令和4年度 通学路合同点検結果（箇所図）

令和4年12月
由利本荘市教育委員会 学校教育課

< 川口交差点付近の丁字路 >

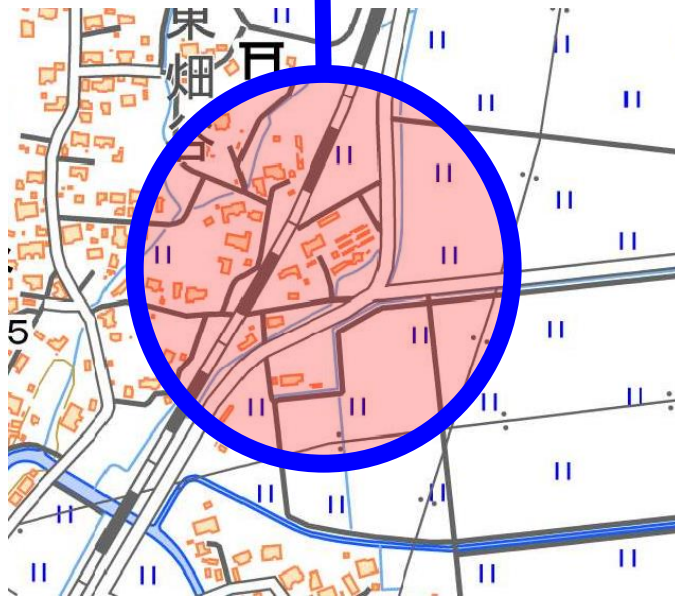
- ・停止線を越えて一時停止する車が多い。
- ・公民館側へ曲がる車もスピードを落とさないことが多いため、丁字路前を通過する歩行者にとって危険。

- ・児童に対して、該当箇所を通行する際の交通安全について指導する。[学校]

<羽後本荘駅前広場・東広場>

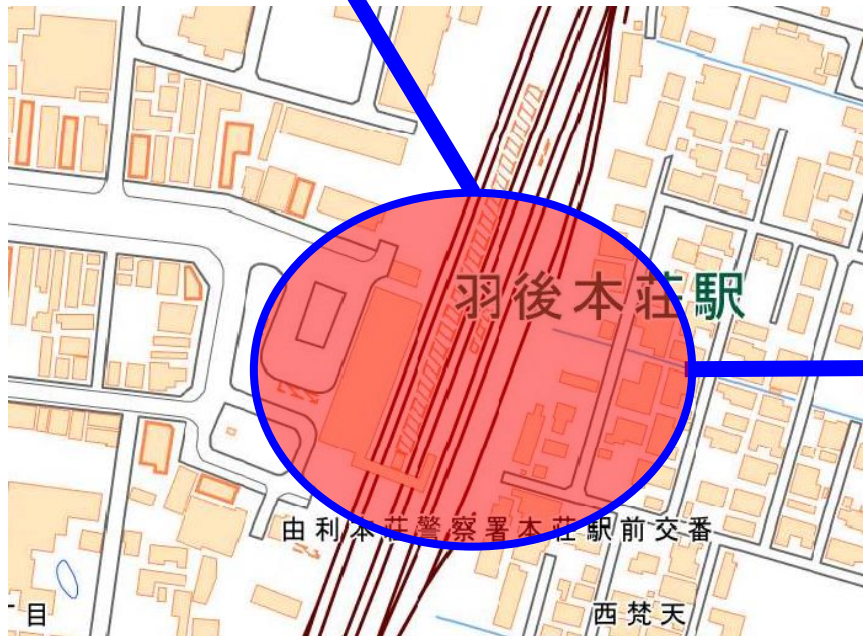
- ・工事の進捗状況を把握したい。

- ・駅前広場(駅西側)、駅東広場は共にシェルター設置工事、歩道工事を行っており、今年度中に全工事完成予定である。[市都市計画]
- ・工事期間中は、仮設通路を通行することになるが、現地での誘導や進入対策など安全措置を講じていく。

< 風月堂から新町までの県道 >

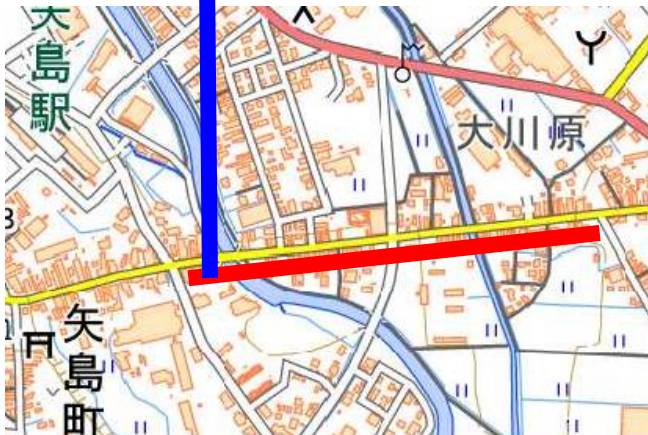
県道の外側線が薄くなっている(特に風月堂側)。

・外側線の引き直しを検討する。[県]

< 鶴潟(旧酒の共栄前)の市道 >

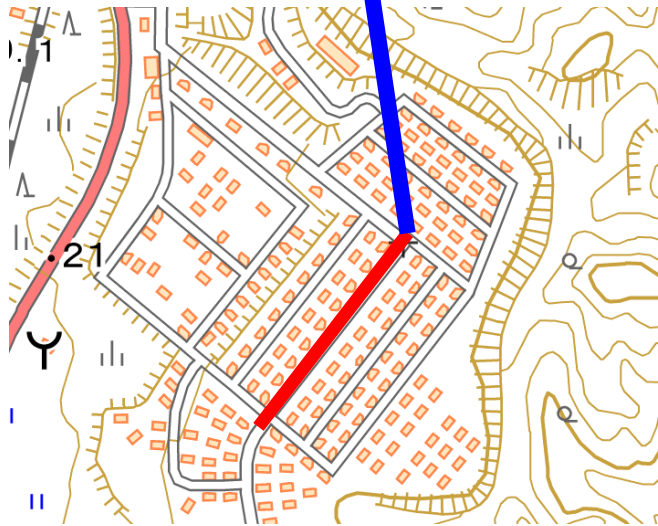
- ・スクールバスの停留所があるので、道路を横断する児童が多く、交通量も多い。

- ・児童の降車、横断を知らせる注意喚起の看板設置を検討する。[市サ]

< 亀田大町～最上町の通学路 >

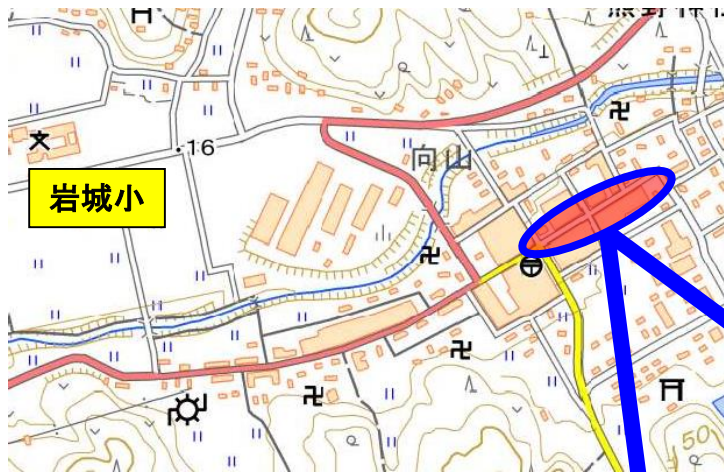
冬期間は交通量も多い上、歩道がはっきりしない。

・外側線の引き直しを実施する。[産建]

< 「たんぽぽプラザ」付近の丁字路 >

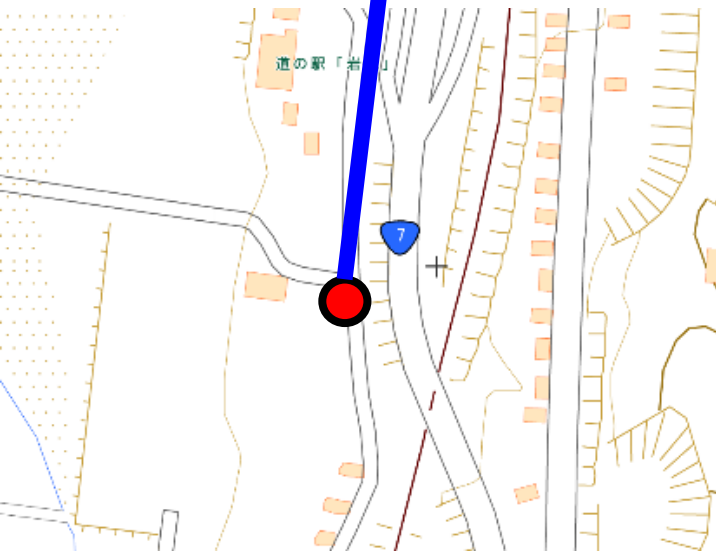
亀田方面と道川方面を行き来する車が多く、横断する際に危険である。

- ・横断歩道の設置を検討する。[警察]
- ・注意喚起の看板設置を検討する。[市サ]

< 男鹿内～根子間の国道 >

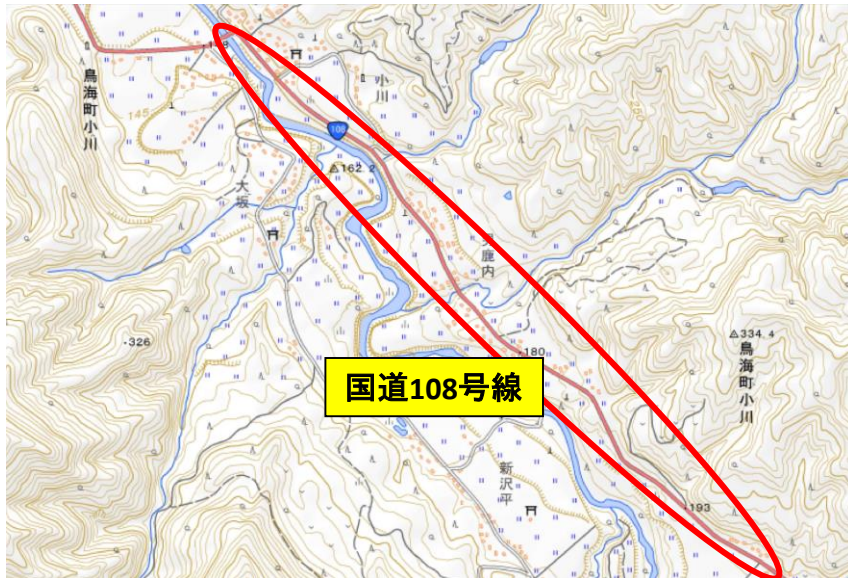
- ・非常に交通量が多い。
- ・付近に横断歩道がないため、スクールバスの乗降車の際、横断歩道のない道路を横断しなければならない。

- ・乗降車時の安全指導を徹底する。[学校]
- ・保護者の送迎の協力を依頼する。[学校]
- ・スクールバスの乗降車場所での注意喚起のための看板か幟旗の設置を検討する。[市サ]

< 蔵立寺前横断歩道 >

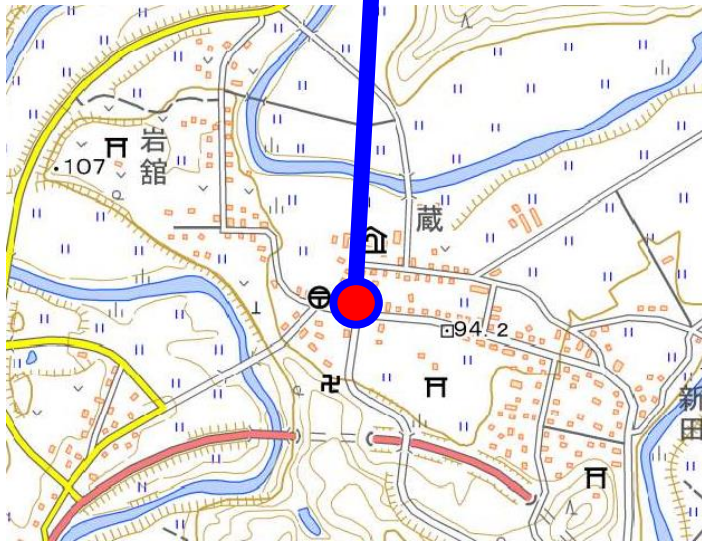
- ・横断歩道が消えかかっている。

- ・横断歩道の引き直しを検討する。[警察]
